ACCORD D'UNE DECLARATION PREALABLE

COMMUNE DE
LONG

DOSSIER N° DP 80486 25 00013
dossier déposé le 17/11/2025 et complété le
05/12/2025

de Jean-Marie PECQUET
demeurant 34 rue de la Chapelle
80510 Long
pour Construction d'une clôture avec portail
sur un terrain sis 34 Rue de la Chapelle
80510 LONG
Cadastré ZH45

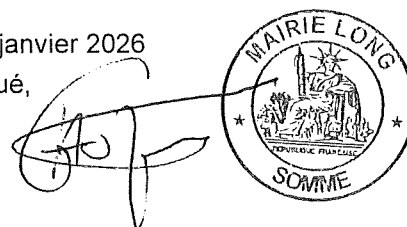
Le projet prévoit la mise en œuvre d'une clôture en grillage rigide, posée sur un soubassement en plaques béton.

Du fait de leur aspect standardisé, ces dispositions ne sont pas compatibles avec la préservation et la mise en valeur paysagère des lieux.

Pour une intégration qualitative, en harmonie avec le cadre rural et naturel existant, la clôture mériterait d'être réalisée en grillage souple simple torsion, posé sur potelets métalliques ou en bois, et doit impérativement être doublée de haie champêtres panachées d'essences locales (type charmilles, cornouillers sanguins, noisetiers, houx, fusains, forsythias, etc.). »
